当直体制の見直しに伴う実施計画の 変更について

2020年9月9日

東京電力ホールディングス株式会社

1. 変更内容

5. 事故発生時の初動対応に要する人数について

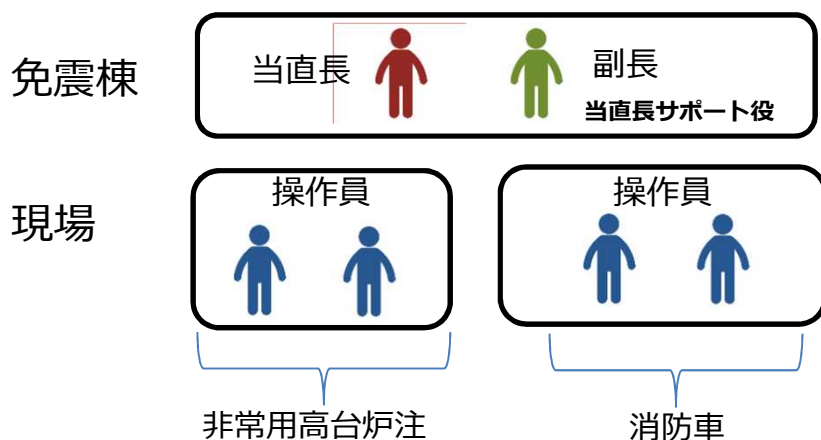
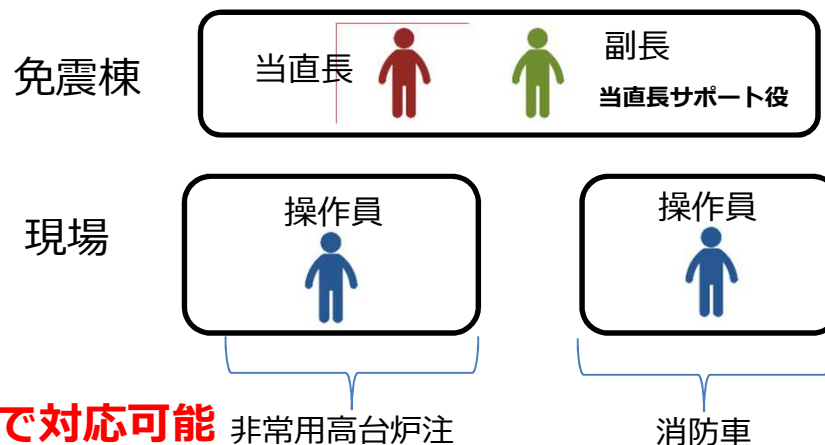
- 1～4号当直 1班あたり6名
- ・ 2012年3月27日原子力安全保安院に説明。
- ・ 優先すべき事象に速やかに対応できる要員数
- ・ 当時、優先すべき事象は原子炉注水系の復旧
- ・ 現場環境を考慮し、2名1組での対応
(通信手段も十分でなく、高線量下での作業のため2名1組としていた)
- ・ 6名は以下の通り。
当直長1名、当直長サポート役1名（副長）、現場操作員4名（2組）

- 【前提条件（従来の実施計画上の要員根拠を踏襲）】
- ・ 事故発生時の初動対応ができること
(原子炉注水系復旧の優先は変更なし)
- ・ 休祭日、夜間でも通常業務であるパラメータ監視や操作の対応ができること（業務量調査で実施可能と評価済み）

- ・ 通信手段向上。複数手段確保（PHS,iPhone 等）
- ・ 高台エリア付近等は線量も低い
⇒現場側：1名操作可

● 1～4号当直 1班あたり4名

8. 作業管理Gによるサポート体制拡充後の作業管理体制（イメージ）

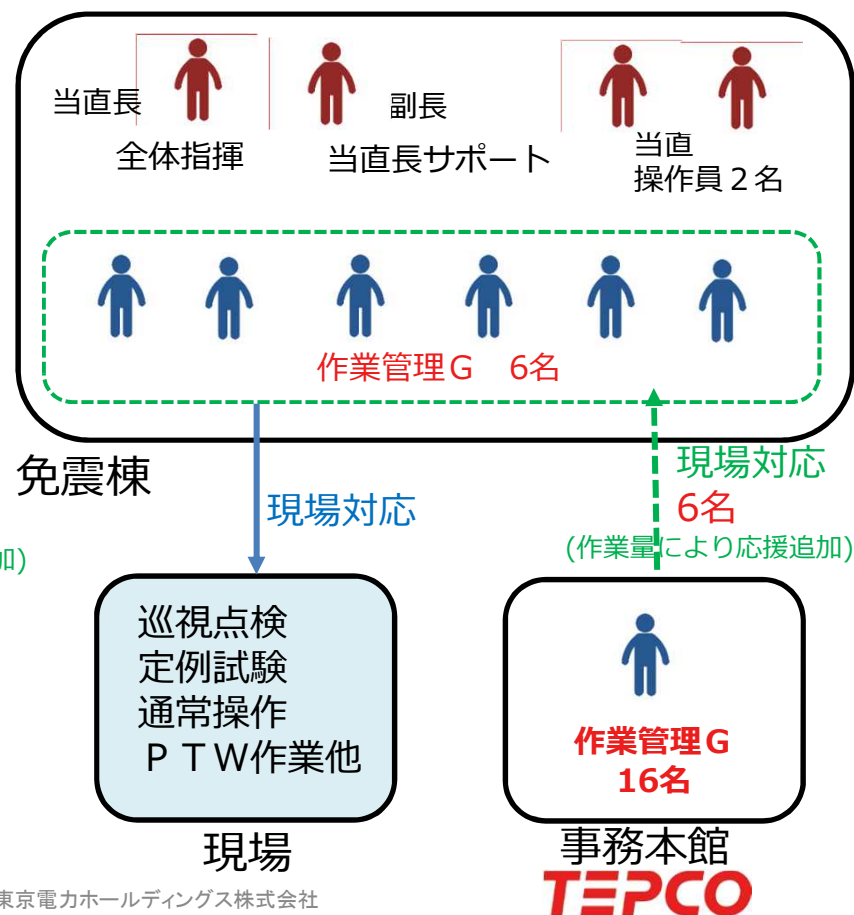
・当直員6名+作業管理G1名 計7名

・当直員4名+作業管理G6名 計10名
(現場対応は主に作業管理G)

10. 構内火災発生時の初期消火体制（イメージ）

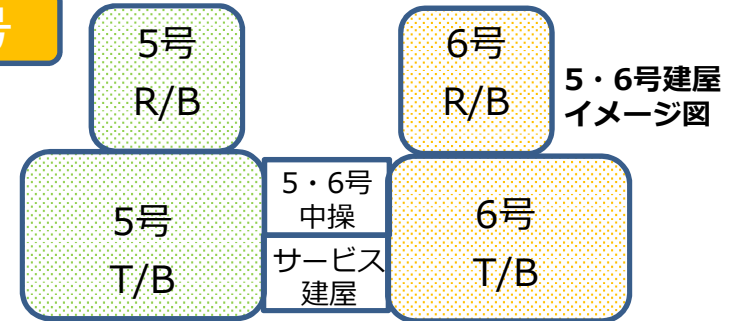
<変更前>	火災発生現場出向		<変更後>	火災発生現場出向
1～4号	副長+当直2名	➡	1～4号	副長+当直1名+宿直1名
5・6号	副長+当直2名		5・6号	副長+当直1名+宿直1名

- ・宿直者は、現場出向時間を考慮して、当直員が常駐する場所と同等の場所に配置する。
- ・宿直者は、当直員と同等の力量を有する者（作業管理G員等）とする。（対応時は当直長の指揮下に入る。）
- ・初期消火要員は、求められる力量は消火に関する知識等であり、当直員に限定せず、当直員と宿直者で体制を構築する。なお、**初期消火要員数は、変更前と変わらない3名を確保。**
